RESOLUCIÓN N° 002092 (24 SEP. 2024)

“Por la cual se resuelven unos recursos de reposición interpuestos en contra de la Resolución 1351 del 5 de julio de 2024 y se toman otras determinaciones”

Por medio de la Resolución 1351 del 5 de julio de 2024, esta Autoridad Nacional autorizó la modificación de la Licencia Ambiental otorgada mediante Resolución 1326 del 05 de agosto de 2020 (modificación 1 de la Licencia Ambiental del proyecto UPME 01 de 2013 (Soacha – Tequendama).

Figura 3 Coberturas Plaza de tendido 9

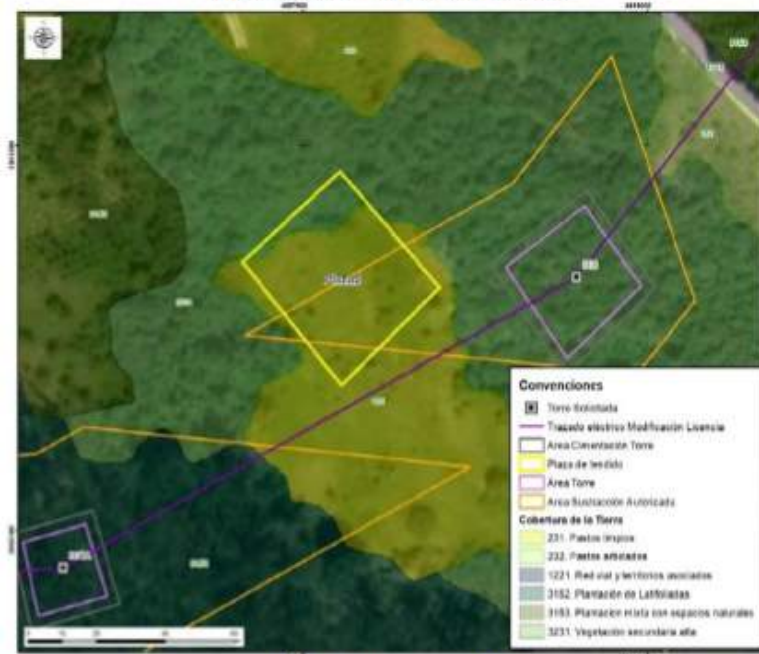
En consecuencia, el acceso Acc-307A-PT98 es necesario para acceder a la plaza con el fin de ejecutar las maniobras que hacen parte de la actividad del tendido. Con relación al argumento de ANLA de que el acceso se encuentra en un área no sustraída nos pronunciaremos más adelante en las consideraciones del acceso 307A-PT98.

En las siguientes figuras se presenta la cobertura actual de la plaza de tendido y el área donde se localiza:

Figura Cobertura Acc-306

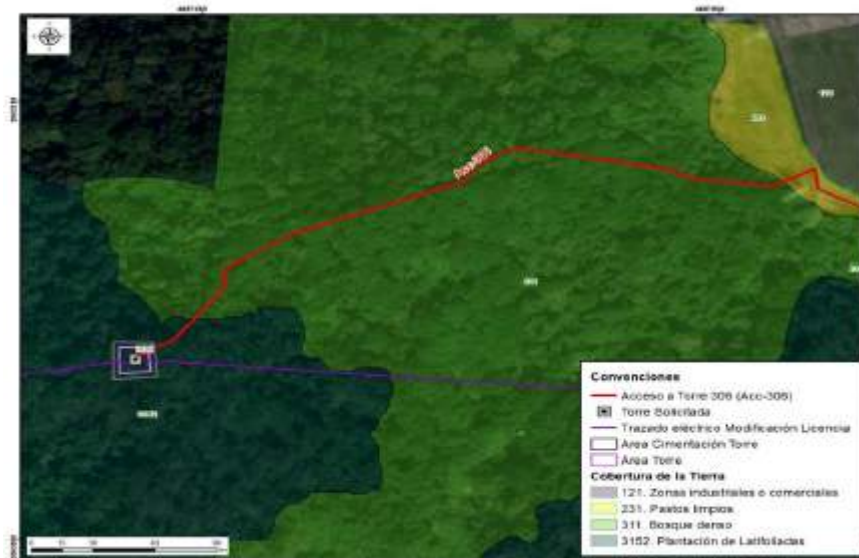
cobertura de bosque denso y de plantación latifoliadas que permite llegar al sitio de torre 306, tal y como se observa en las siguientes figuras.

Fotografía 8 Sendero peatonal existente Acc-306

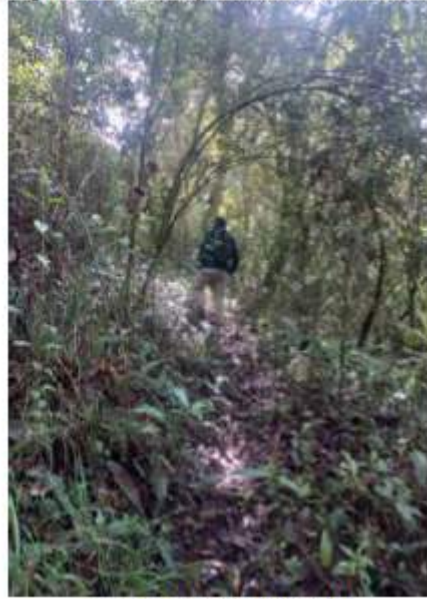
Cabe aclarar, que para los accesos que no son carreteables como senderos, caminos y zonas de pastos dentro de los predios, se realizará el acceso de forma peatonal y se utilizarán semovientes, en caso de ser necesario, para el transporte de material y equipos, acorde con lo mencionado en la página 14 del capítulo 3. Descripción del proyecto del complemento de EIA.

Figura 33 Cobertura Acc-312

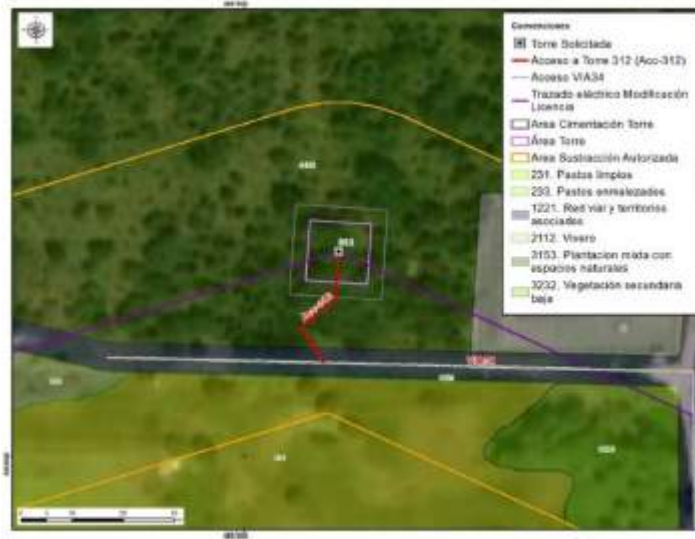
El camino/sendero ACC-312 se encuentra sobre cobertura de plantación mixta con espacios naturales, en el cual no es necesario tramitar el permiso de aprovechamiento forestal. Por el tipo de cobertura, tampoco se requieren actividades de mantenimiento tipo rocería, pues las características de la vegetación del acceso y el ingreso de los materiales y equipos para la construcción y montaje de la torre 312 se realizará de manera peatonal, como se menciona en la tabla 3-8 Descripción de accesos a sitios de torre del capítulo 3. Descripción del proyecto del complemento del EIA. Asimismo, la longitud es de aproximadamente 26.50m hasta el sitio de torre, razón por la cual, no se justifica un

Figura 34 Acc-312 en la zonificación y sub-zonificación del DMI

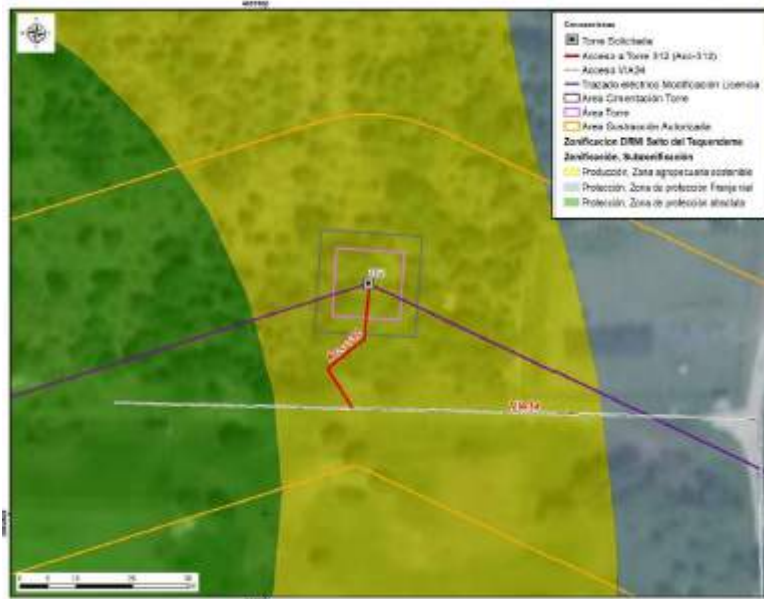
Adicionalmente, el camino/sendero se encuentra en zona de producción y subzona de agropecuaria sostenible acorde con lo establecido en la zonificación del DMI, adoptada en la Resolución 1596 del 2 de junio de 2006, por lo tanto, las actividades de construcción y el uso del acceso son puntuales sin que se generen impactos dentro de los objetos, usos, zonificación y valor de conservación del área protegida asociada al DMI de los Recursos Naturales Sector Salto del Tequendama – Cerro de Manjui, tal y como se evidencia en la siguiente figura.

Figura 1 Área de influencia total para el proyecto

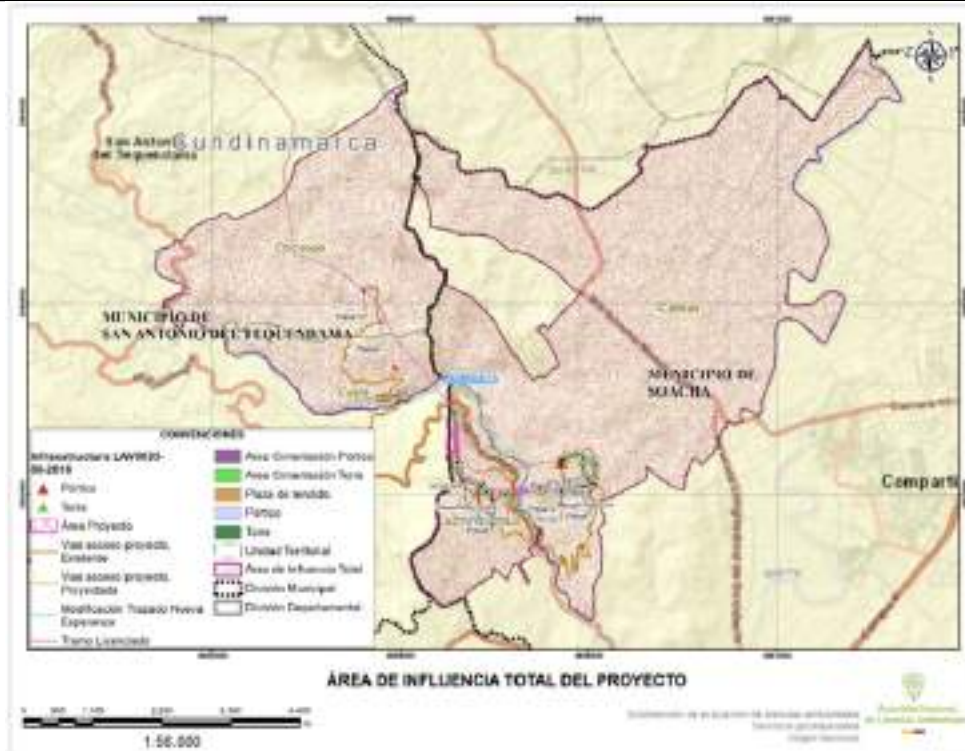
Frente a lo expuesto el Equipo Evaluador Ambiental de la ANLA, realizó la verificación de la información considerada en el concepto técnico 4703 del 05 de julio de 2024 que sirvió de sustento para emitir la Resolución 1351 del 5 de julio de 2024, en el cual señala que el área de influencia total del proyecto incorpora las Veredas San Francisco y Canoas en jurisdicción del municipio de Soacha; y veredas Cúcio y Chicaque en el municipio de San Antonio del Tequendama, como se presenta en la siguiente figura:
